## À vélo le long de la ligne T1 du tramway Difficultés pouvant être ressenties par les cyclistes ou les piétons

24 septembre 2012

Mis à jour avec les  
réponses du Grand Dijon  
du 19 novembre 2012.

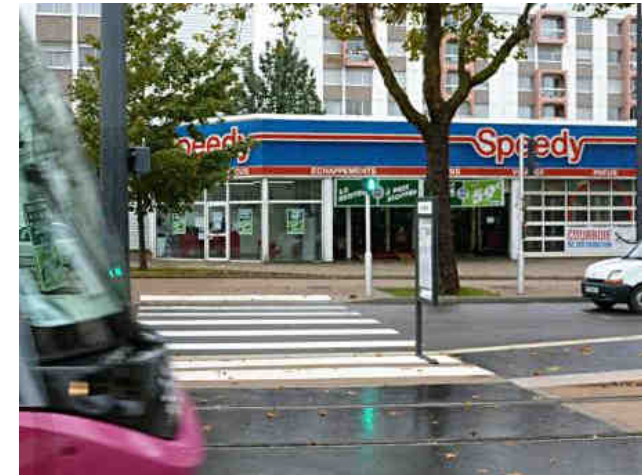
Un passage très contraint ! La disposition « chaussée - piste cyclable - trottoir » dans cet ordre est cohérente, ce qui n'est pas le cas de l'autre côté du pont ! (voir le trajet de retour)

### 13. République > Godrans

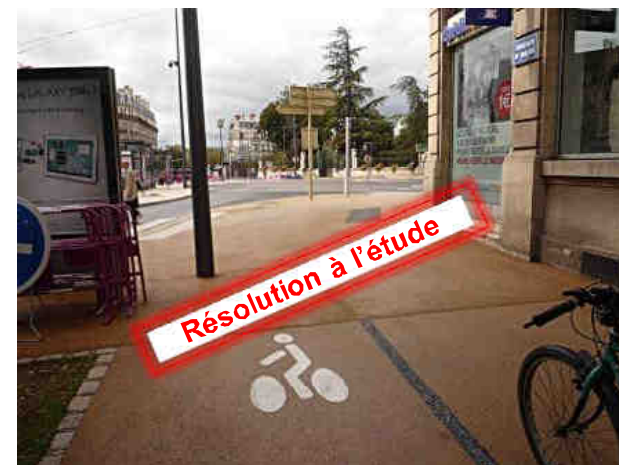
Interdit de tourner à droite pour tout le monde, alors qu'il y a double sens cyclable dans la rue à droite !
